Notitie / Memo

Aan: Gemeente Ridderkerk
Van: Haskoning
Datum: 08 augustus 2025
Kopie: [Click to enter "CopyTo"](#)
Ons kenmerk: BI6058-RHD-DO-C1-ME-RM-14
Classificatie: Projectgerelateerd
Gecontroleerd door: Haskoning

Onderwerp: Voetgangersoversteek Goudenregenstraat

Figuur 1 Ontwerp voorrangspein conform CROW, ASVV

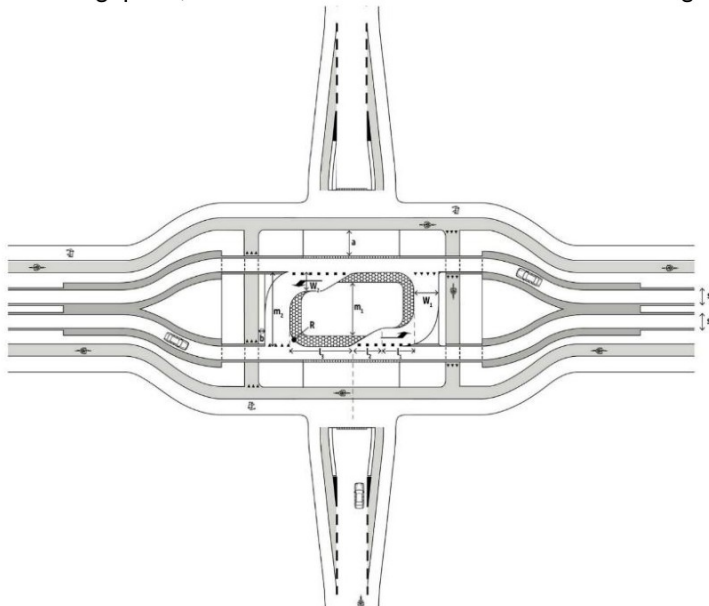
Het ASVV 2021 van het CROW geeft richtlijnen voor het ontwerp van een voorrangspein. In deze richtlijnen staat dat bij de aanwezigheid van voetgangers, kanalisatiestrepen moeten worden toegepast. Volgens de richtlijnen heeft een voorrangspein dus geen zebra markeringen en hebben voetgangers en fietsers geen voorrang. Het huidige ontwerp is gemaakt op basis van deze richtlijnen. In dit ontwerp is de oversteek wel veel korter dan in de huidige situatie, door de aanwezigheid van een brede middenberm kan elke rijstrook individueel overgestoken worden.

Een andere belangrijke richtlijn van het CROW stelt dat de voorrang voor fietsers en voetgangers altijd gelijk dient te zijn. Wanneer dit niet zo is, ontstaat een onduidelijke situatie voor de weggebruiker. Deze onduidelijke situatie kan leiden tot kop-staart ongevallen omdat de achteropkomende auto niet verwacht dat de voorgaande auto gaat stoppen. In het ontwerp ligt een fietsoversteek aan de oostzijde van het voorrangspein, dat in deze situatie dus ook in de voorrang moet komen.
